I. Результаты обследования:

Муниципальное бюджетное дошкольное образовательное учреждение г. Астрахани «Детский сад № 38»

Приложение 2
к Акту обследования ОСИ к паспорту доступности ОСИ № 39-12/2024 от «04» декабря 2024 г.

**1. Результаты обследования:
2. Входа в здание**

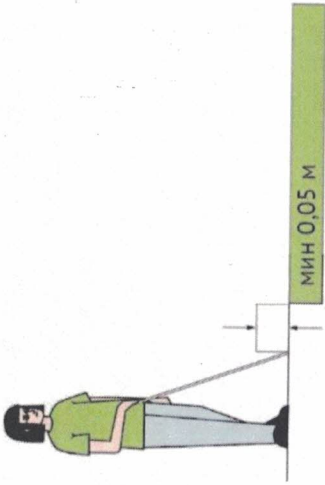
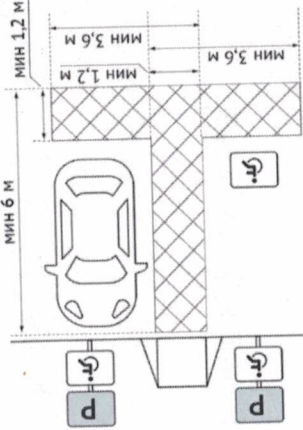
Фото 1.2	На калитке отсутствует удобная для МГН ручка для открывания.	О-в	Установить С-или-П образную ручку для открывания калитки. Дверные ручки должны иметь форму, позволяющую инвалиду управлять ими одной рукой и не требующую применения слишком больших усилий или значительных поворотов руки в запястье. Целесообразно ориентироваться на применение легко управляемых приборов и механизмов, а также С- и П-образных ручек. Ручку выделить контрастно по отношению к фону дверного полотна согласно требованиям (п.6.4.1, 6.4.3 СП 59.13330.2020)	Текущий ремонт
				Входная калитка контрастна по отношению к полотну забора.	С-ч	Замечаний нет.	---
				На входной группе не установлена кнопка вызова персонала для оказания ситуационной помощи.	Все	Установить кнопку вызова персонала для оказания ситуационной помощи и тактильно-визуальный знак обозначения кнопки перед лестничным маршем на входной группе. Тактильно-визуальный знак обозначения кнопки вызова персонала для оказания	Организационные мероприятия

ситуационной помощи должен размещаться над кнопкой вызова. Высота расположения верхнего края таких указателей должна быть 1,3 м от уровня поверхности. При наличии тактильно-визуальной информационной таблички и/или знака доступности объекта данный знак устанавливается под ними.  (4.3.8.4 ГОСТ Р 52131-2019; п. 6.1.1, 6.5.3, 8.1.7 СП 59.13330.2020)	Текущий ремонт
			Отсутствуют тактильные наземные указатели (ТНУ) перед входом на территорию	С-п	Рекомендуется установить предупреждающие тактильные наземные указатели перед входом. Предупреждающие указатели должны иметь глубину - протяженность пересекаемой части от 500 до 600 мм и рифления следующего типа: - усеченные конусы, усеченные купола или цилиндры, расположенные в линейном порядке, используемые для обустройства перед лестницами и дверями предупреждающих ТНУ, разрешающих движение в прежнем направлении с осторожностью. (4.1.6 ГОСТ Р 52875-2018 п.5.1.10 СП 59.13330.2020)

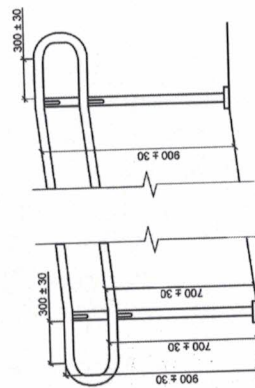
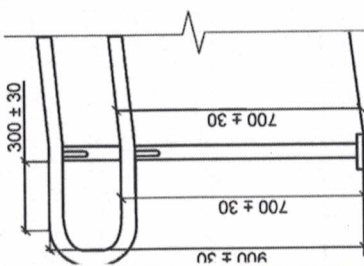
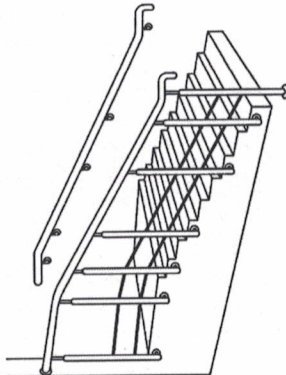
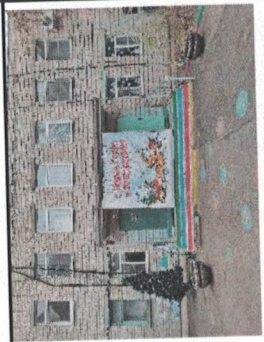
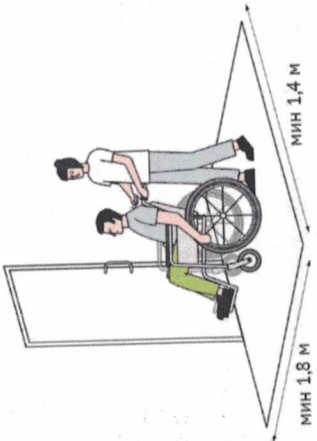
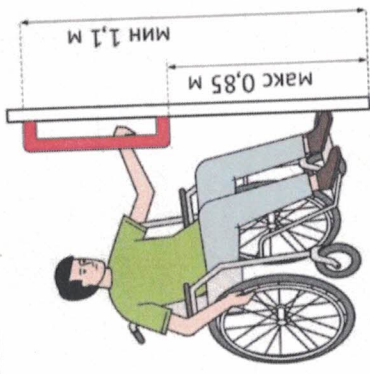
2.1.2					Высота подступенка – 0,15 м., ширина проступи – 0,32 м. На лестнице при входе установлены односторонние поручни на высоте 0,85 м. Ширина лестничного марша 6,50 м.	С-ч, С-п	Замечаний нет		---	Капитальный ремонт	
2.1.3					Установить двусторонние ограждения с поручнями, ведущие к главному входу в здание, на лестничной марш. Вдоль обеих сторон всех лестниц необходимо устанавливать ограждения с поручнями. Поручни следует располагать на высоте 0,9 м. (В учреждениях с возможным пребыванием детей предусматривается дополнительный поручень, высота от 0,5 до 0,7 ± 0,03 м)	С-п, С-ч, О-н					Капитальный ремонт

Конструкция опорных стационарных поручней должна обеспечивать надёжный обхват рукой.

Поверхность обхвата поручня не должна перекрываться стойками, креплениями, чтобы при движении руки по поручню не удариться о них пальцами.

Завершающие части поручней начале и конце должны иметь участки протяженностью не менее $0,3 \pm 0,03$ м, выходящие за пределы длины наклонного участка.

Конструкция завершающих частей поручней должна исключать наличие острых краев.

Края поручней со стороны проходов должны быть расположены в одной вертикальной плоскости.

Форма и размеры стационарных опорных устройств должны обеспечивать максимальное удобство их захвата и стабильную фиксацию кисти руки для каждой

2.1.4						конкретной ситуации в процессе пользования. Для этого поручни для взрослых людей должны иметь сечение, близкое к круглому, с описанным диаметром не более 0,05 м и вписанным диаметром не менее 0,03 м.  (п. 5.1.13, 6.1.2, 6.2.11 СП 59.13330.2020; п. 5.3.1 - 5.3.7 ГОСТ Р 51261-2022)  	Организационные мероприятия
	Контрастное выделение ступеней выщело.	С-ч, С-п	Рекомендуется обновить контрастное выделение краевых ступеней лестницы. Расстояние между контрастной полосой и краем проступи – от 0,03 до
